Bebauungsplan Nr. 17 „Löhrstraße / Am Plan / Görgenstraße / Pfuhlgasse“, Änderung Nr. 2

Zusammenfassung der aus der frühzeitigen Beteiligung der Öffentlichkeit gemäß § 3 Abs. 1 BauGB (Auslegung der Unterlagen in der Zeit vom 25.02.2021 – einschließlich 26.03.2021), der frühzeitigen Beteiligung der Behörden und sonstiger Träger öffentlicher Belange gemäß § 4 Abs. 1 BauGB eingegangenen Stellungnahmen und der bis zum 22.04.2022 aus der öffentlichen Auslegung gemäß § 3 Abs. 2 BauGB vom 15.02.2022 bis 18.03.2022 sowie der Behördenbeteiligung gemäß § 4 Abs. 2 BauGB eingegangenen Stellungnahmen.

Anlage zur BV/0238/2022

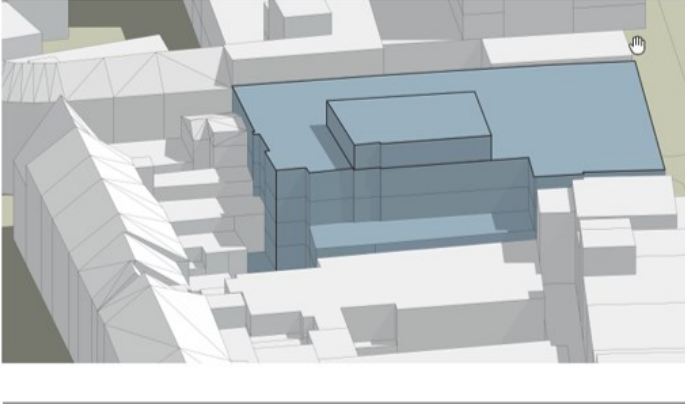
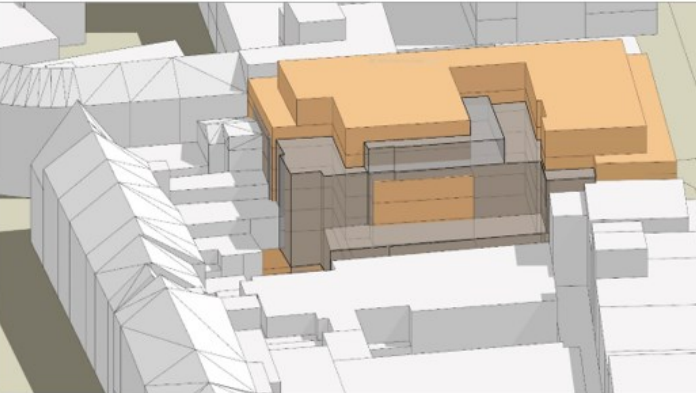
Lfd. Nr.	Inhalt der Stellungnahme	Beschlussempfehlung und Stellungnahme der Verwaltung
<p>1a – 1f</p>	<p>Petent / Petentin 1a – 1f, Schreiben vom 11.06.2020</p> <p>aus der öffentlichen Bekanntmachung vom 29.5.2020 war zu vernehmen, dass der Stadtrat am 07.05.2020 beschlossen hat, den „Aufstellungsbeschluss zum Bebauungsplan Nr. 17 „Löhrstraße / Am Plan / Gördenstraße / Pfuhlgasse, Änderung Nr. 2“ zu genehmigen.</p> <p>Als benachbarte und unmittelbar betroffene Anwohner möchten wir uns zu dem Vorhaben äußern und Gründe anführen, die gegen eine Planung in dem geplanten Umfang sprechen. Darüber hinaus rechtfertigt die vorgebrachte Begründung der Projektinitiatoren in keiner Weise eine derart einschneidende Änderung des Bebauungsplans.</p> <p>Die in Rede stehenden Grundstücke befinden sich im Herzen von Koblenz unmittelbar am Eingang in die historische Altstadt, die charakteristischer Bestandteil des Stadtbildes ist und täglich hunderte Touristen nach Koblenz zieht. Eine Bebauung mit sieben Geschossen würde den Blick auf die Kulisse der Altstadt in Zukunft verhindern.</p>	<p>Den der Planung entgegenstehenden Anregungen werden nicht gefolgt.</p> <p>Der Vorwurf des Petenten / der Petentin, dass die geplante Baukörpererhöhung „den Blick auf die Kulisse der Altstadt in Zukunft verhindern würde“ ist in dieser Absolutheit nicht richtig. Richtig ist, dass eine partielle Beeinträchtigung der Sichtbeziehung zu den Türmen der Liebfrauenkirche zu erwarten ist, s. folgende Visualisierung.</p>
